**Alimentations sans interruption (ASI) –  
Partie 3: Méthode de spécification des  
performances et procédures d'essai**

**Uninterruptible power systems (UPS) –  
Part 3: Method of specifying the performance  
and test requirements**

**CORRIGENDUM 1**

**Figure 4 – Example of non-sinusoidal  
output voltage waveform**

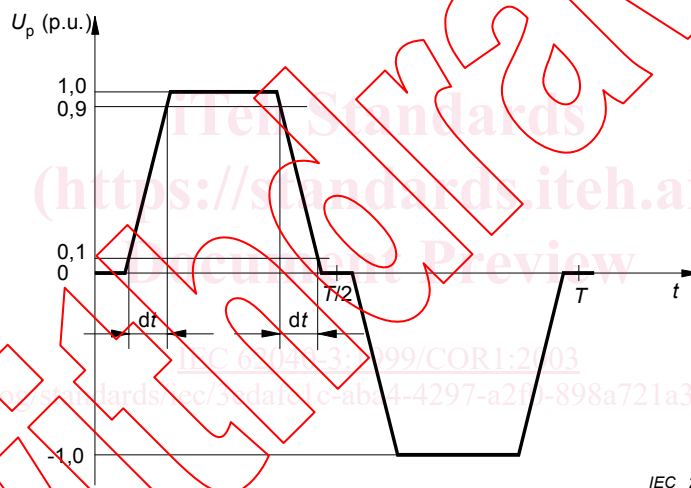
*Remplacez la figure existante par la nouvelle  
figure suivante:*

*Replace the existing figure by the following  
new figure:*
